Auszug aus dem Sitzungsbuch der Gemeinde Urspringen

13. Sitzung des Gemeinderates Urspringen am 16.09.2025

1. Baugebiet Muttertal III - Abwägung der eingegangenen Stellungnahmen sowie weiteres Vorgehen

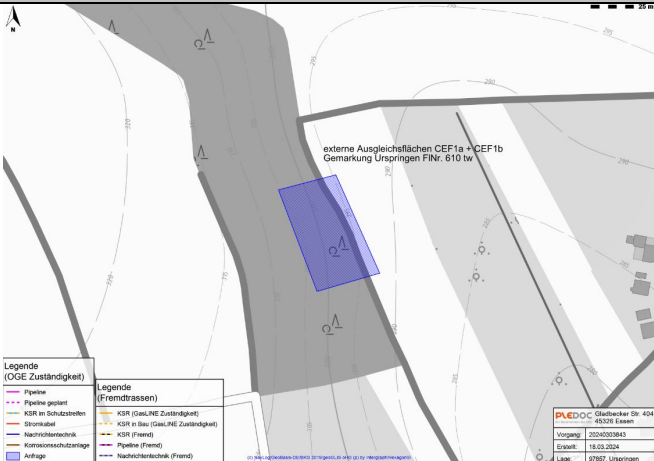
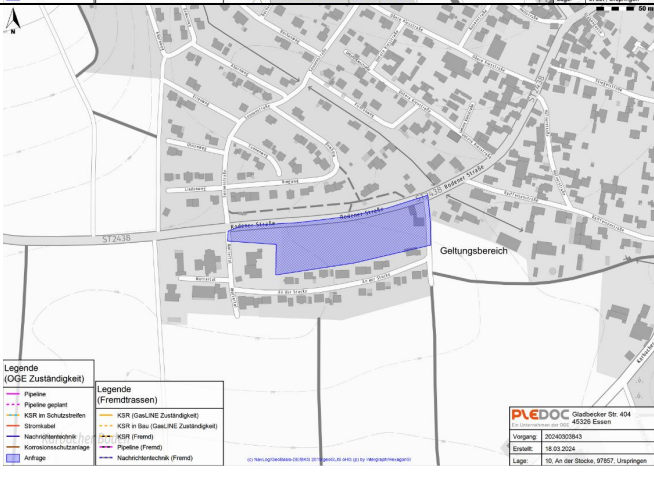
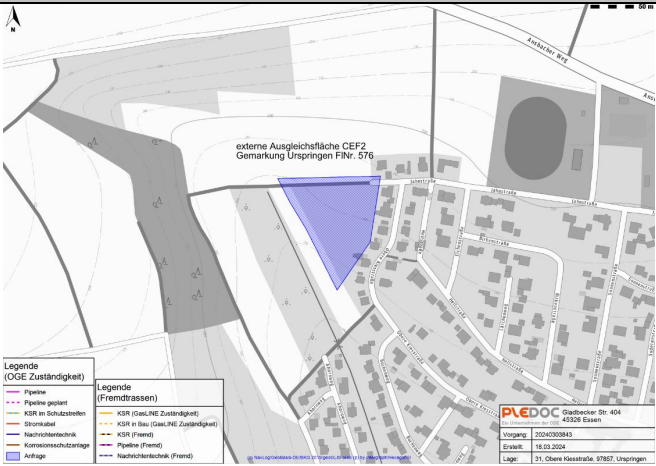
Nr.	Adresse	Inhalt Stellungnahme	Textvorschlag zur Formulierung der Abwägung für die Beschlussvorlage im Gemeinderat
22.	Bayernwerk Netz GmbH Kundencenter Marktheidenfeld Am Dillberg 10 97828 Marktheidenfeld Stellungnahme vom 19.03.2024	1. Im Bereich der geplanten Aufstellung des Bebauungsplans „Muttertal III“ verläuft derzeit ein 0,4kV Niederspannungskabel zur Versorgung der öffentlichen Straßenbeleuchtung. Sollte sich im Zuge von notwendigen Erdarbeiten eine Mehr- oder Mindertiefe ergeben, ist eine Anpassung der Versorgungsleitungen zwingend notwendig. Im Vorfeld der Bauausführung ist die genaue Tiefe der Versorgungsleitungen mittels Suchschlitze zu ermitteln. Tiefbauarbeiten im Bereich der Versorgungsleitungen sind zudem nur in Handschachtung zulässig. 2. Durch die geplante Erweiterung der Bebauung benötigt die Bayernwerk Netz GmbH eine neue Trafostation mit entsprechender Kabelanbindung. Als Standort hat die Bayernwerk Netz GmbH eine Grünfläche (innerhalb des Bebauungsplans „Muttertal III“ als geeignet erachtet. Die Bayernwerk Netz GmbH hat den vorgelegten Bebauungsplan entsprechend ergänzt und als überarbeitete Anlage beigefügt. Für einen neuen Stationsplatz benötigt die Bayernwerk netz GmbH eine Fläche von 6 mtr. x 7 mtr. = 42m², welche durch eine beschränkte, persönliche Dienstbarkeit zu Gunsten der Bayernwerk Netz GmbH zu sichern wäre. 3. Auf das Beifügen von Plankopien hat die Bayernwerk Netz GmbH verzichtet. Sollten detailliertere Pläne benötigt werden, können diese online, nach einmaliger Anmeldung, selbstständig heruntergeladen werden. Dafür den nachfolgenden Link verwenden: https://www.bayernwerk-netz.de/de/energie-service/kundenservice/planauskunftsportal.html	1. Der angrenzende Leitungsbestand wurde bereits nachrichtlich im Planteil dargestellt. Der Hinweis ist in der Erschließung und bei konkreten Einzelbauvorhaben zu beachten. Eine Abwägung ist nicht veranlasst. 2. Bei dem seitens des Bayernwerk vorgeschlagenen Standort handelt es sich um den Grenzbereich der Bauparzellen 5 und 6 (ehemals 6 und 7). Das Grundstück der Bauparzelle 6 (ehemals 7) ist nicht im Eigentum der Gemeinde Urspringen und kann demnach nicht hierfür überplant werden. Dementsprechend eignet sich der seitens des Bayernwerk vorgeschlagene Standort für eine neue Trafostation nicht. Als Alternative hierzu wird der vorgeschlagene Standort (Größe = 6m x 7 m) geringfügig nach Süden an die Planstraße verschoben. 3. Bei den übrigen Punkten handelt es sich um allgemeine Hinweise zu Planauskunft und Anforderungen an den Leitungsschutz. Diese sind in der Erschließung und bei konkreten Einzelbauvorhaben zu beachten. Der Hinweis auf die Merkblätter ist in der Begründung zum Bebauungsplan zu ergänzen.

Zu 2: Zwischen den Bauparzellen 5 und 6 (ehemals 6 und 7) wird der Bebauungsplan um einen Standort für eine Trafostation ergänzt.
